## Kitse-Aadu tiigi VEE2122080 vaatlus

Vaatleja Marko Vainu, vaatluse aeg 14.07.23.

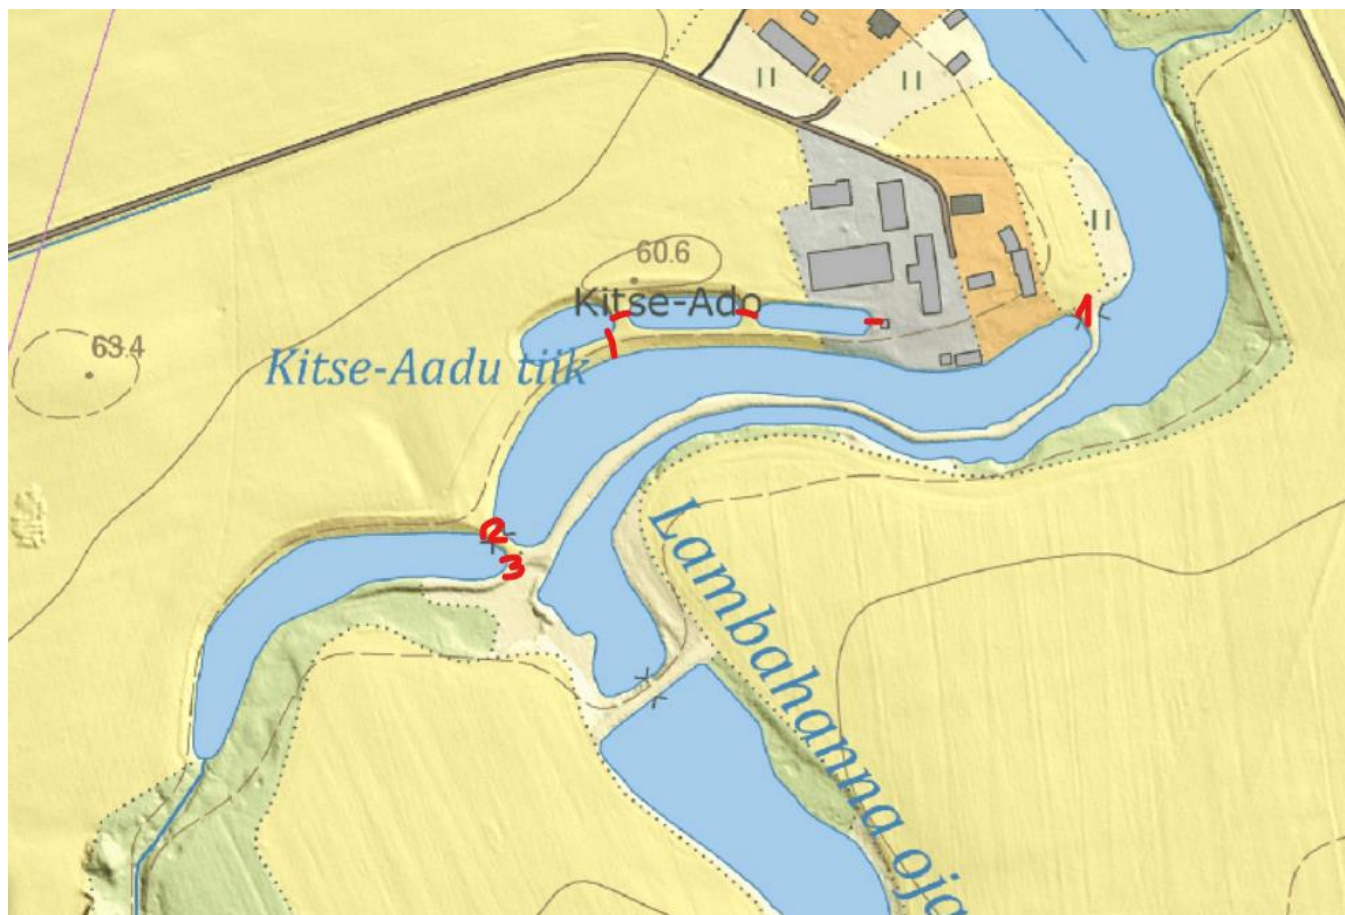
Tiigist voolab läbi Soelaanõ kraav ning tiik püsib tänu väljavoolule rajatud paisule. Paisu pole aga EELISes. Tiik moodustab osa Kitse-Ado endisest vähikasvandusest, mis rajati 2011. aastal. Tiigi idaotsas on vee all toru. Toru suubub maismaaribal olevasse kaevu, kus on puitvarjad ja metallvõre. See peaks kvalifitseeruma paisuks. Toru teine ots on Tanni tiigis, samuti vee all.

Kitse-Aado tiigist lääne pool on teine, nimetu tiik, mis pole EELISes ja mis sinna ka ei jõua, sest on alla 1 ha. Aga selle väljavoolul on samasugune pais (2). **Kui EELISesse läheb Kitse-Aadu tiigi pais, siis peaks minema ka see pais.** Lisaks on samasugune pais ka punktis 3 (alumine pilt). See on ülevoolupais ning hakkab vett tiigist otse Lambahanna ojja laskma ainult siis, kui nimetu tiigi veetase tõuseb liiga kõrgele. **ETAKis see voolusuund praegu puudub, tuleks lisada.**

Omavahel on ühendatud ka kahest suuremast tiigist põhja pool olevad kolm väikest tiiki. Neid toidab kõige idapoolsema tiigi idaservas arteesiakaevust tulev toru (ülemine pilt). Idapoolsest tiigist voolab vesi keskmisse ja sealt läänepoolsesse ning läänepoolse idaosas on väljavool Kitse-Aadu tiiki (alumine pilt). **Need ühendused võiks samuti ETAKisse lisada.**

Järeldus: Kuna Kitse-Aadu tiik asub registrisse kantud vooluveekogu peal ning seda hoiab üleval paisuna kvalifitseeruv rajatis, siis oleks sobilik muuta selle tüüp **paisjärveks ning kanda vähemalt kaks Soelaanõ kraavil olevat paisu EELISesse.**
